Změnový list č. 4

Stavba: „Oprava komunikace a parkoviště v areálu Hotelové školy“

ANGLICKÉ DVORKY U VCHODU

Fotodokumentace

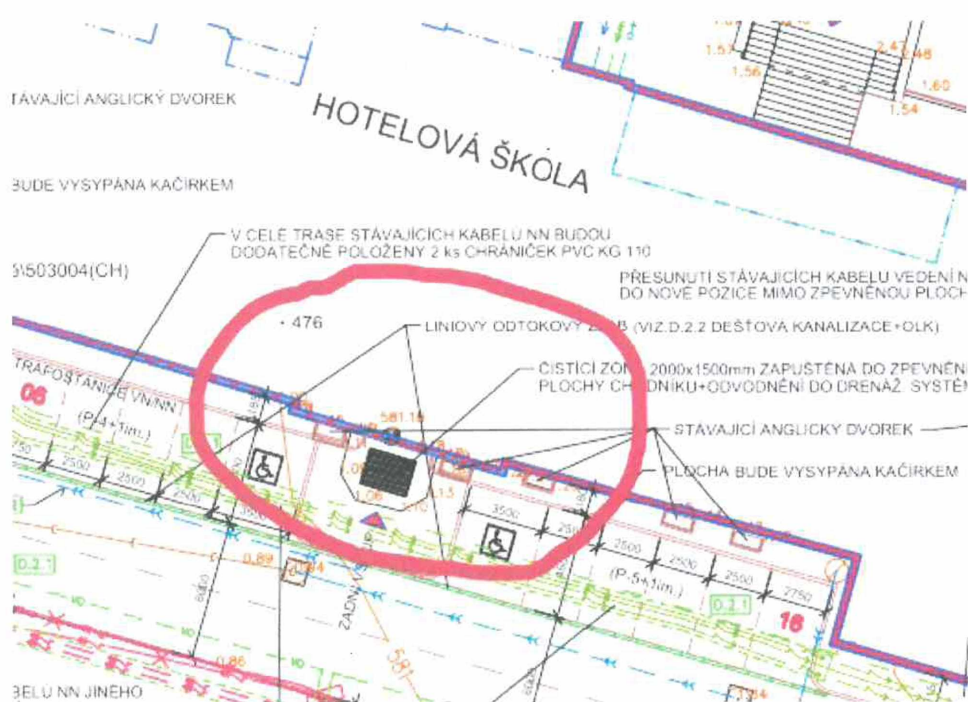
Anglické dvorky byly odstraněny, jejich technický stav byl nevyhovující.

Nové řešení bylo navrženo projektantem a schváleno autorským dozorem (AD). Spočívá v nahrazení funkce odvětrání pomocí anglického dvorku. Bude provedeno svíslé odvětrání plastovou troubou a v kotelně osazena mřížka. Prostor dvorku bude zasypan.

Anglické dvorky u vchodu byly odstraněny, byly zdrojem zatékání do suterénních prostor. Funkce odvětrání byla nahrazena jiným řešením.
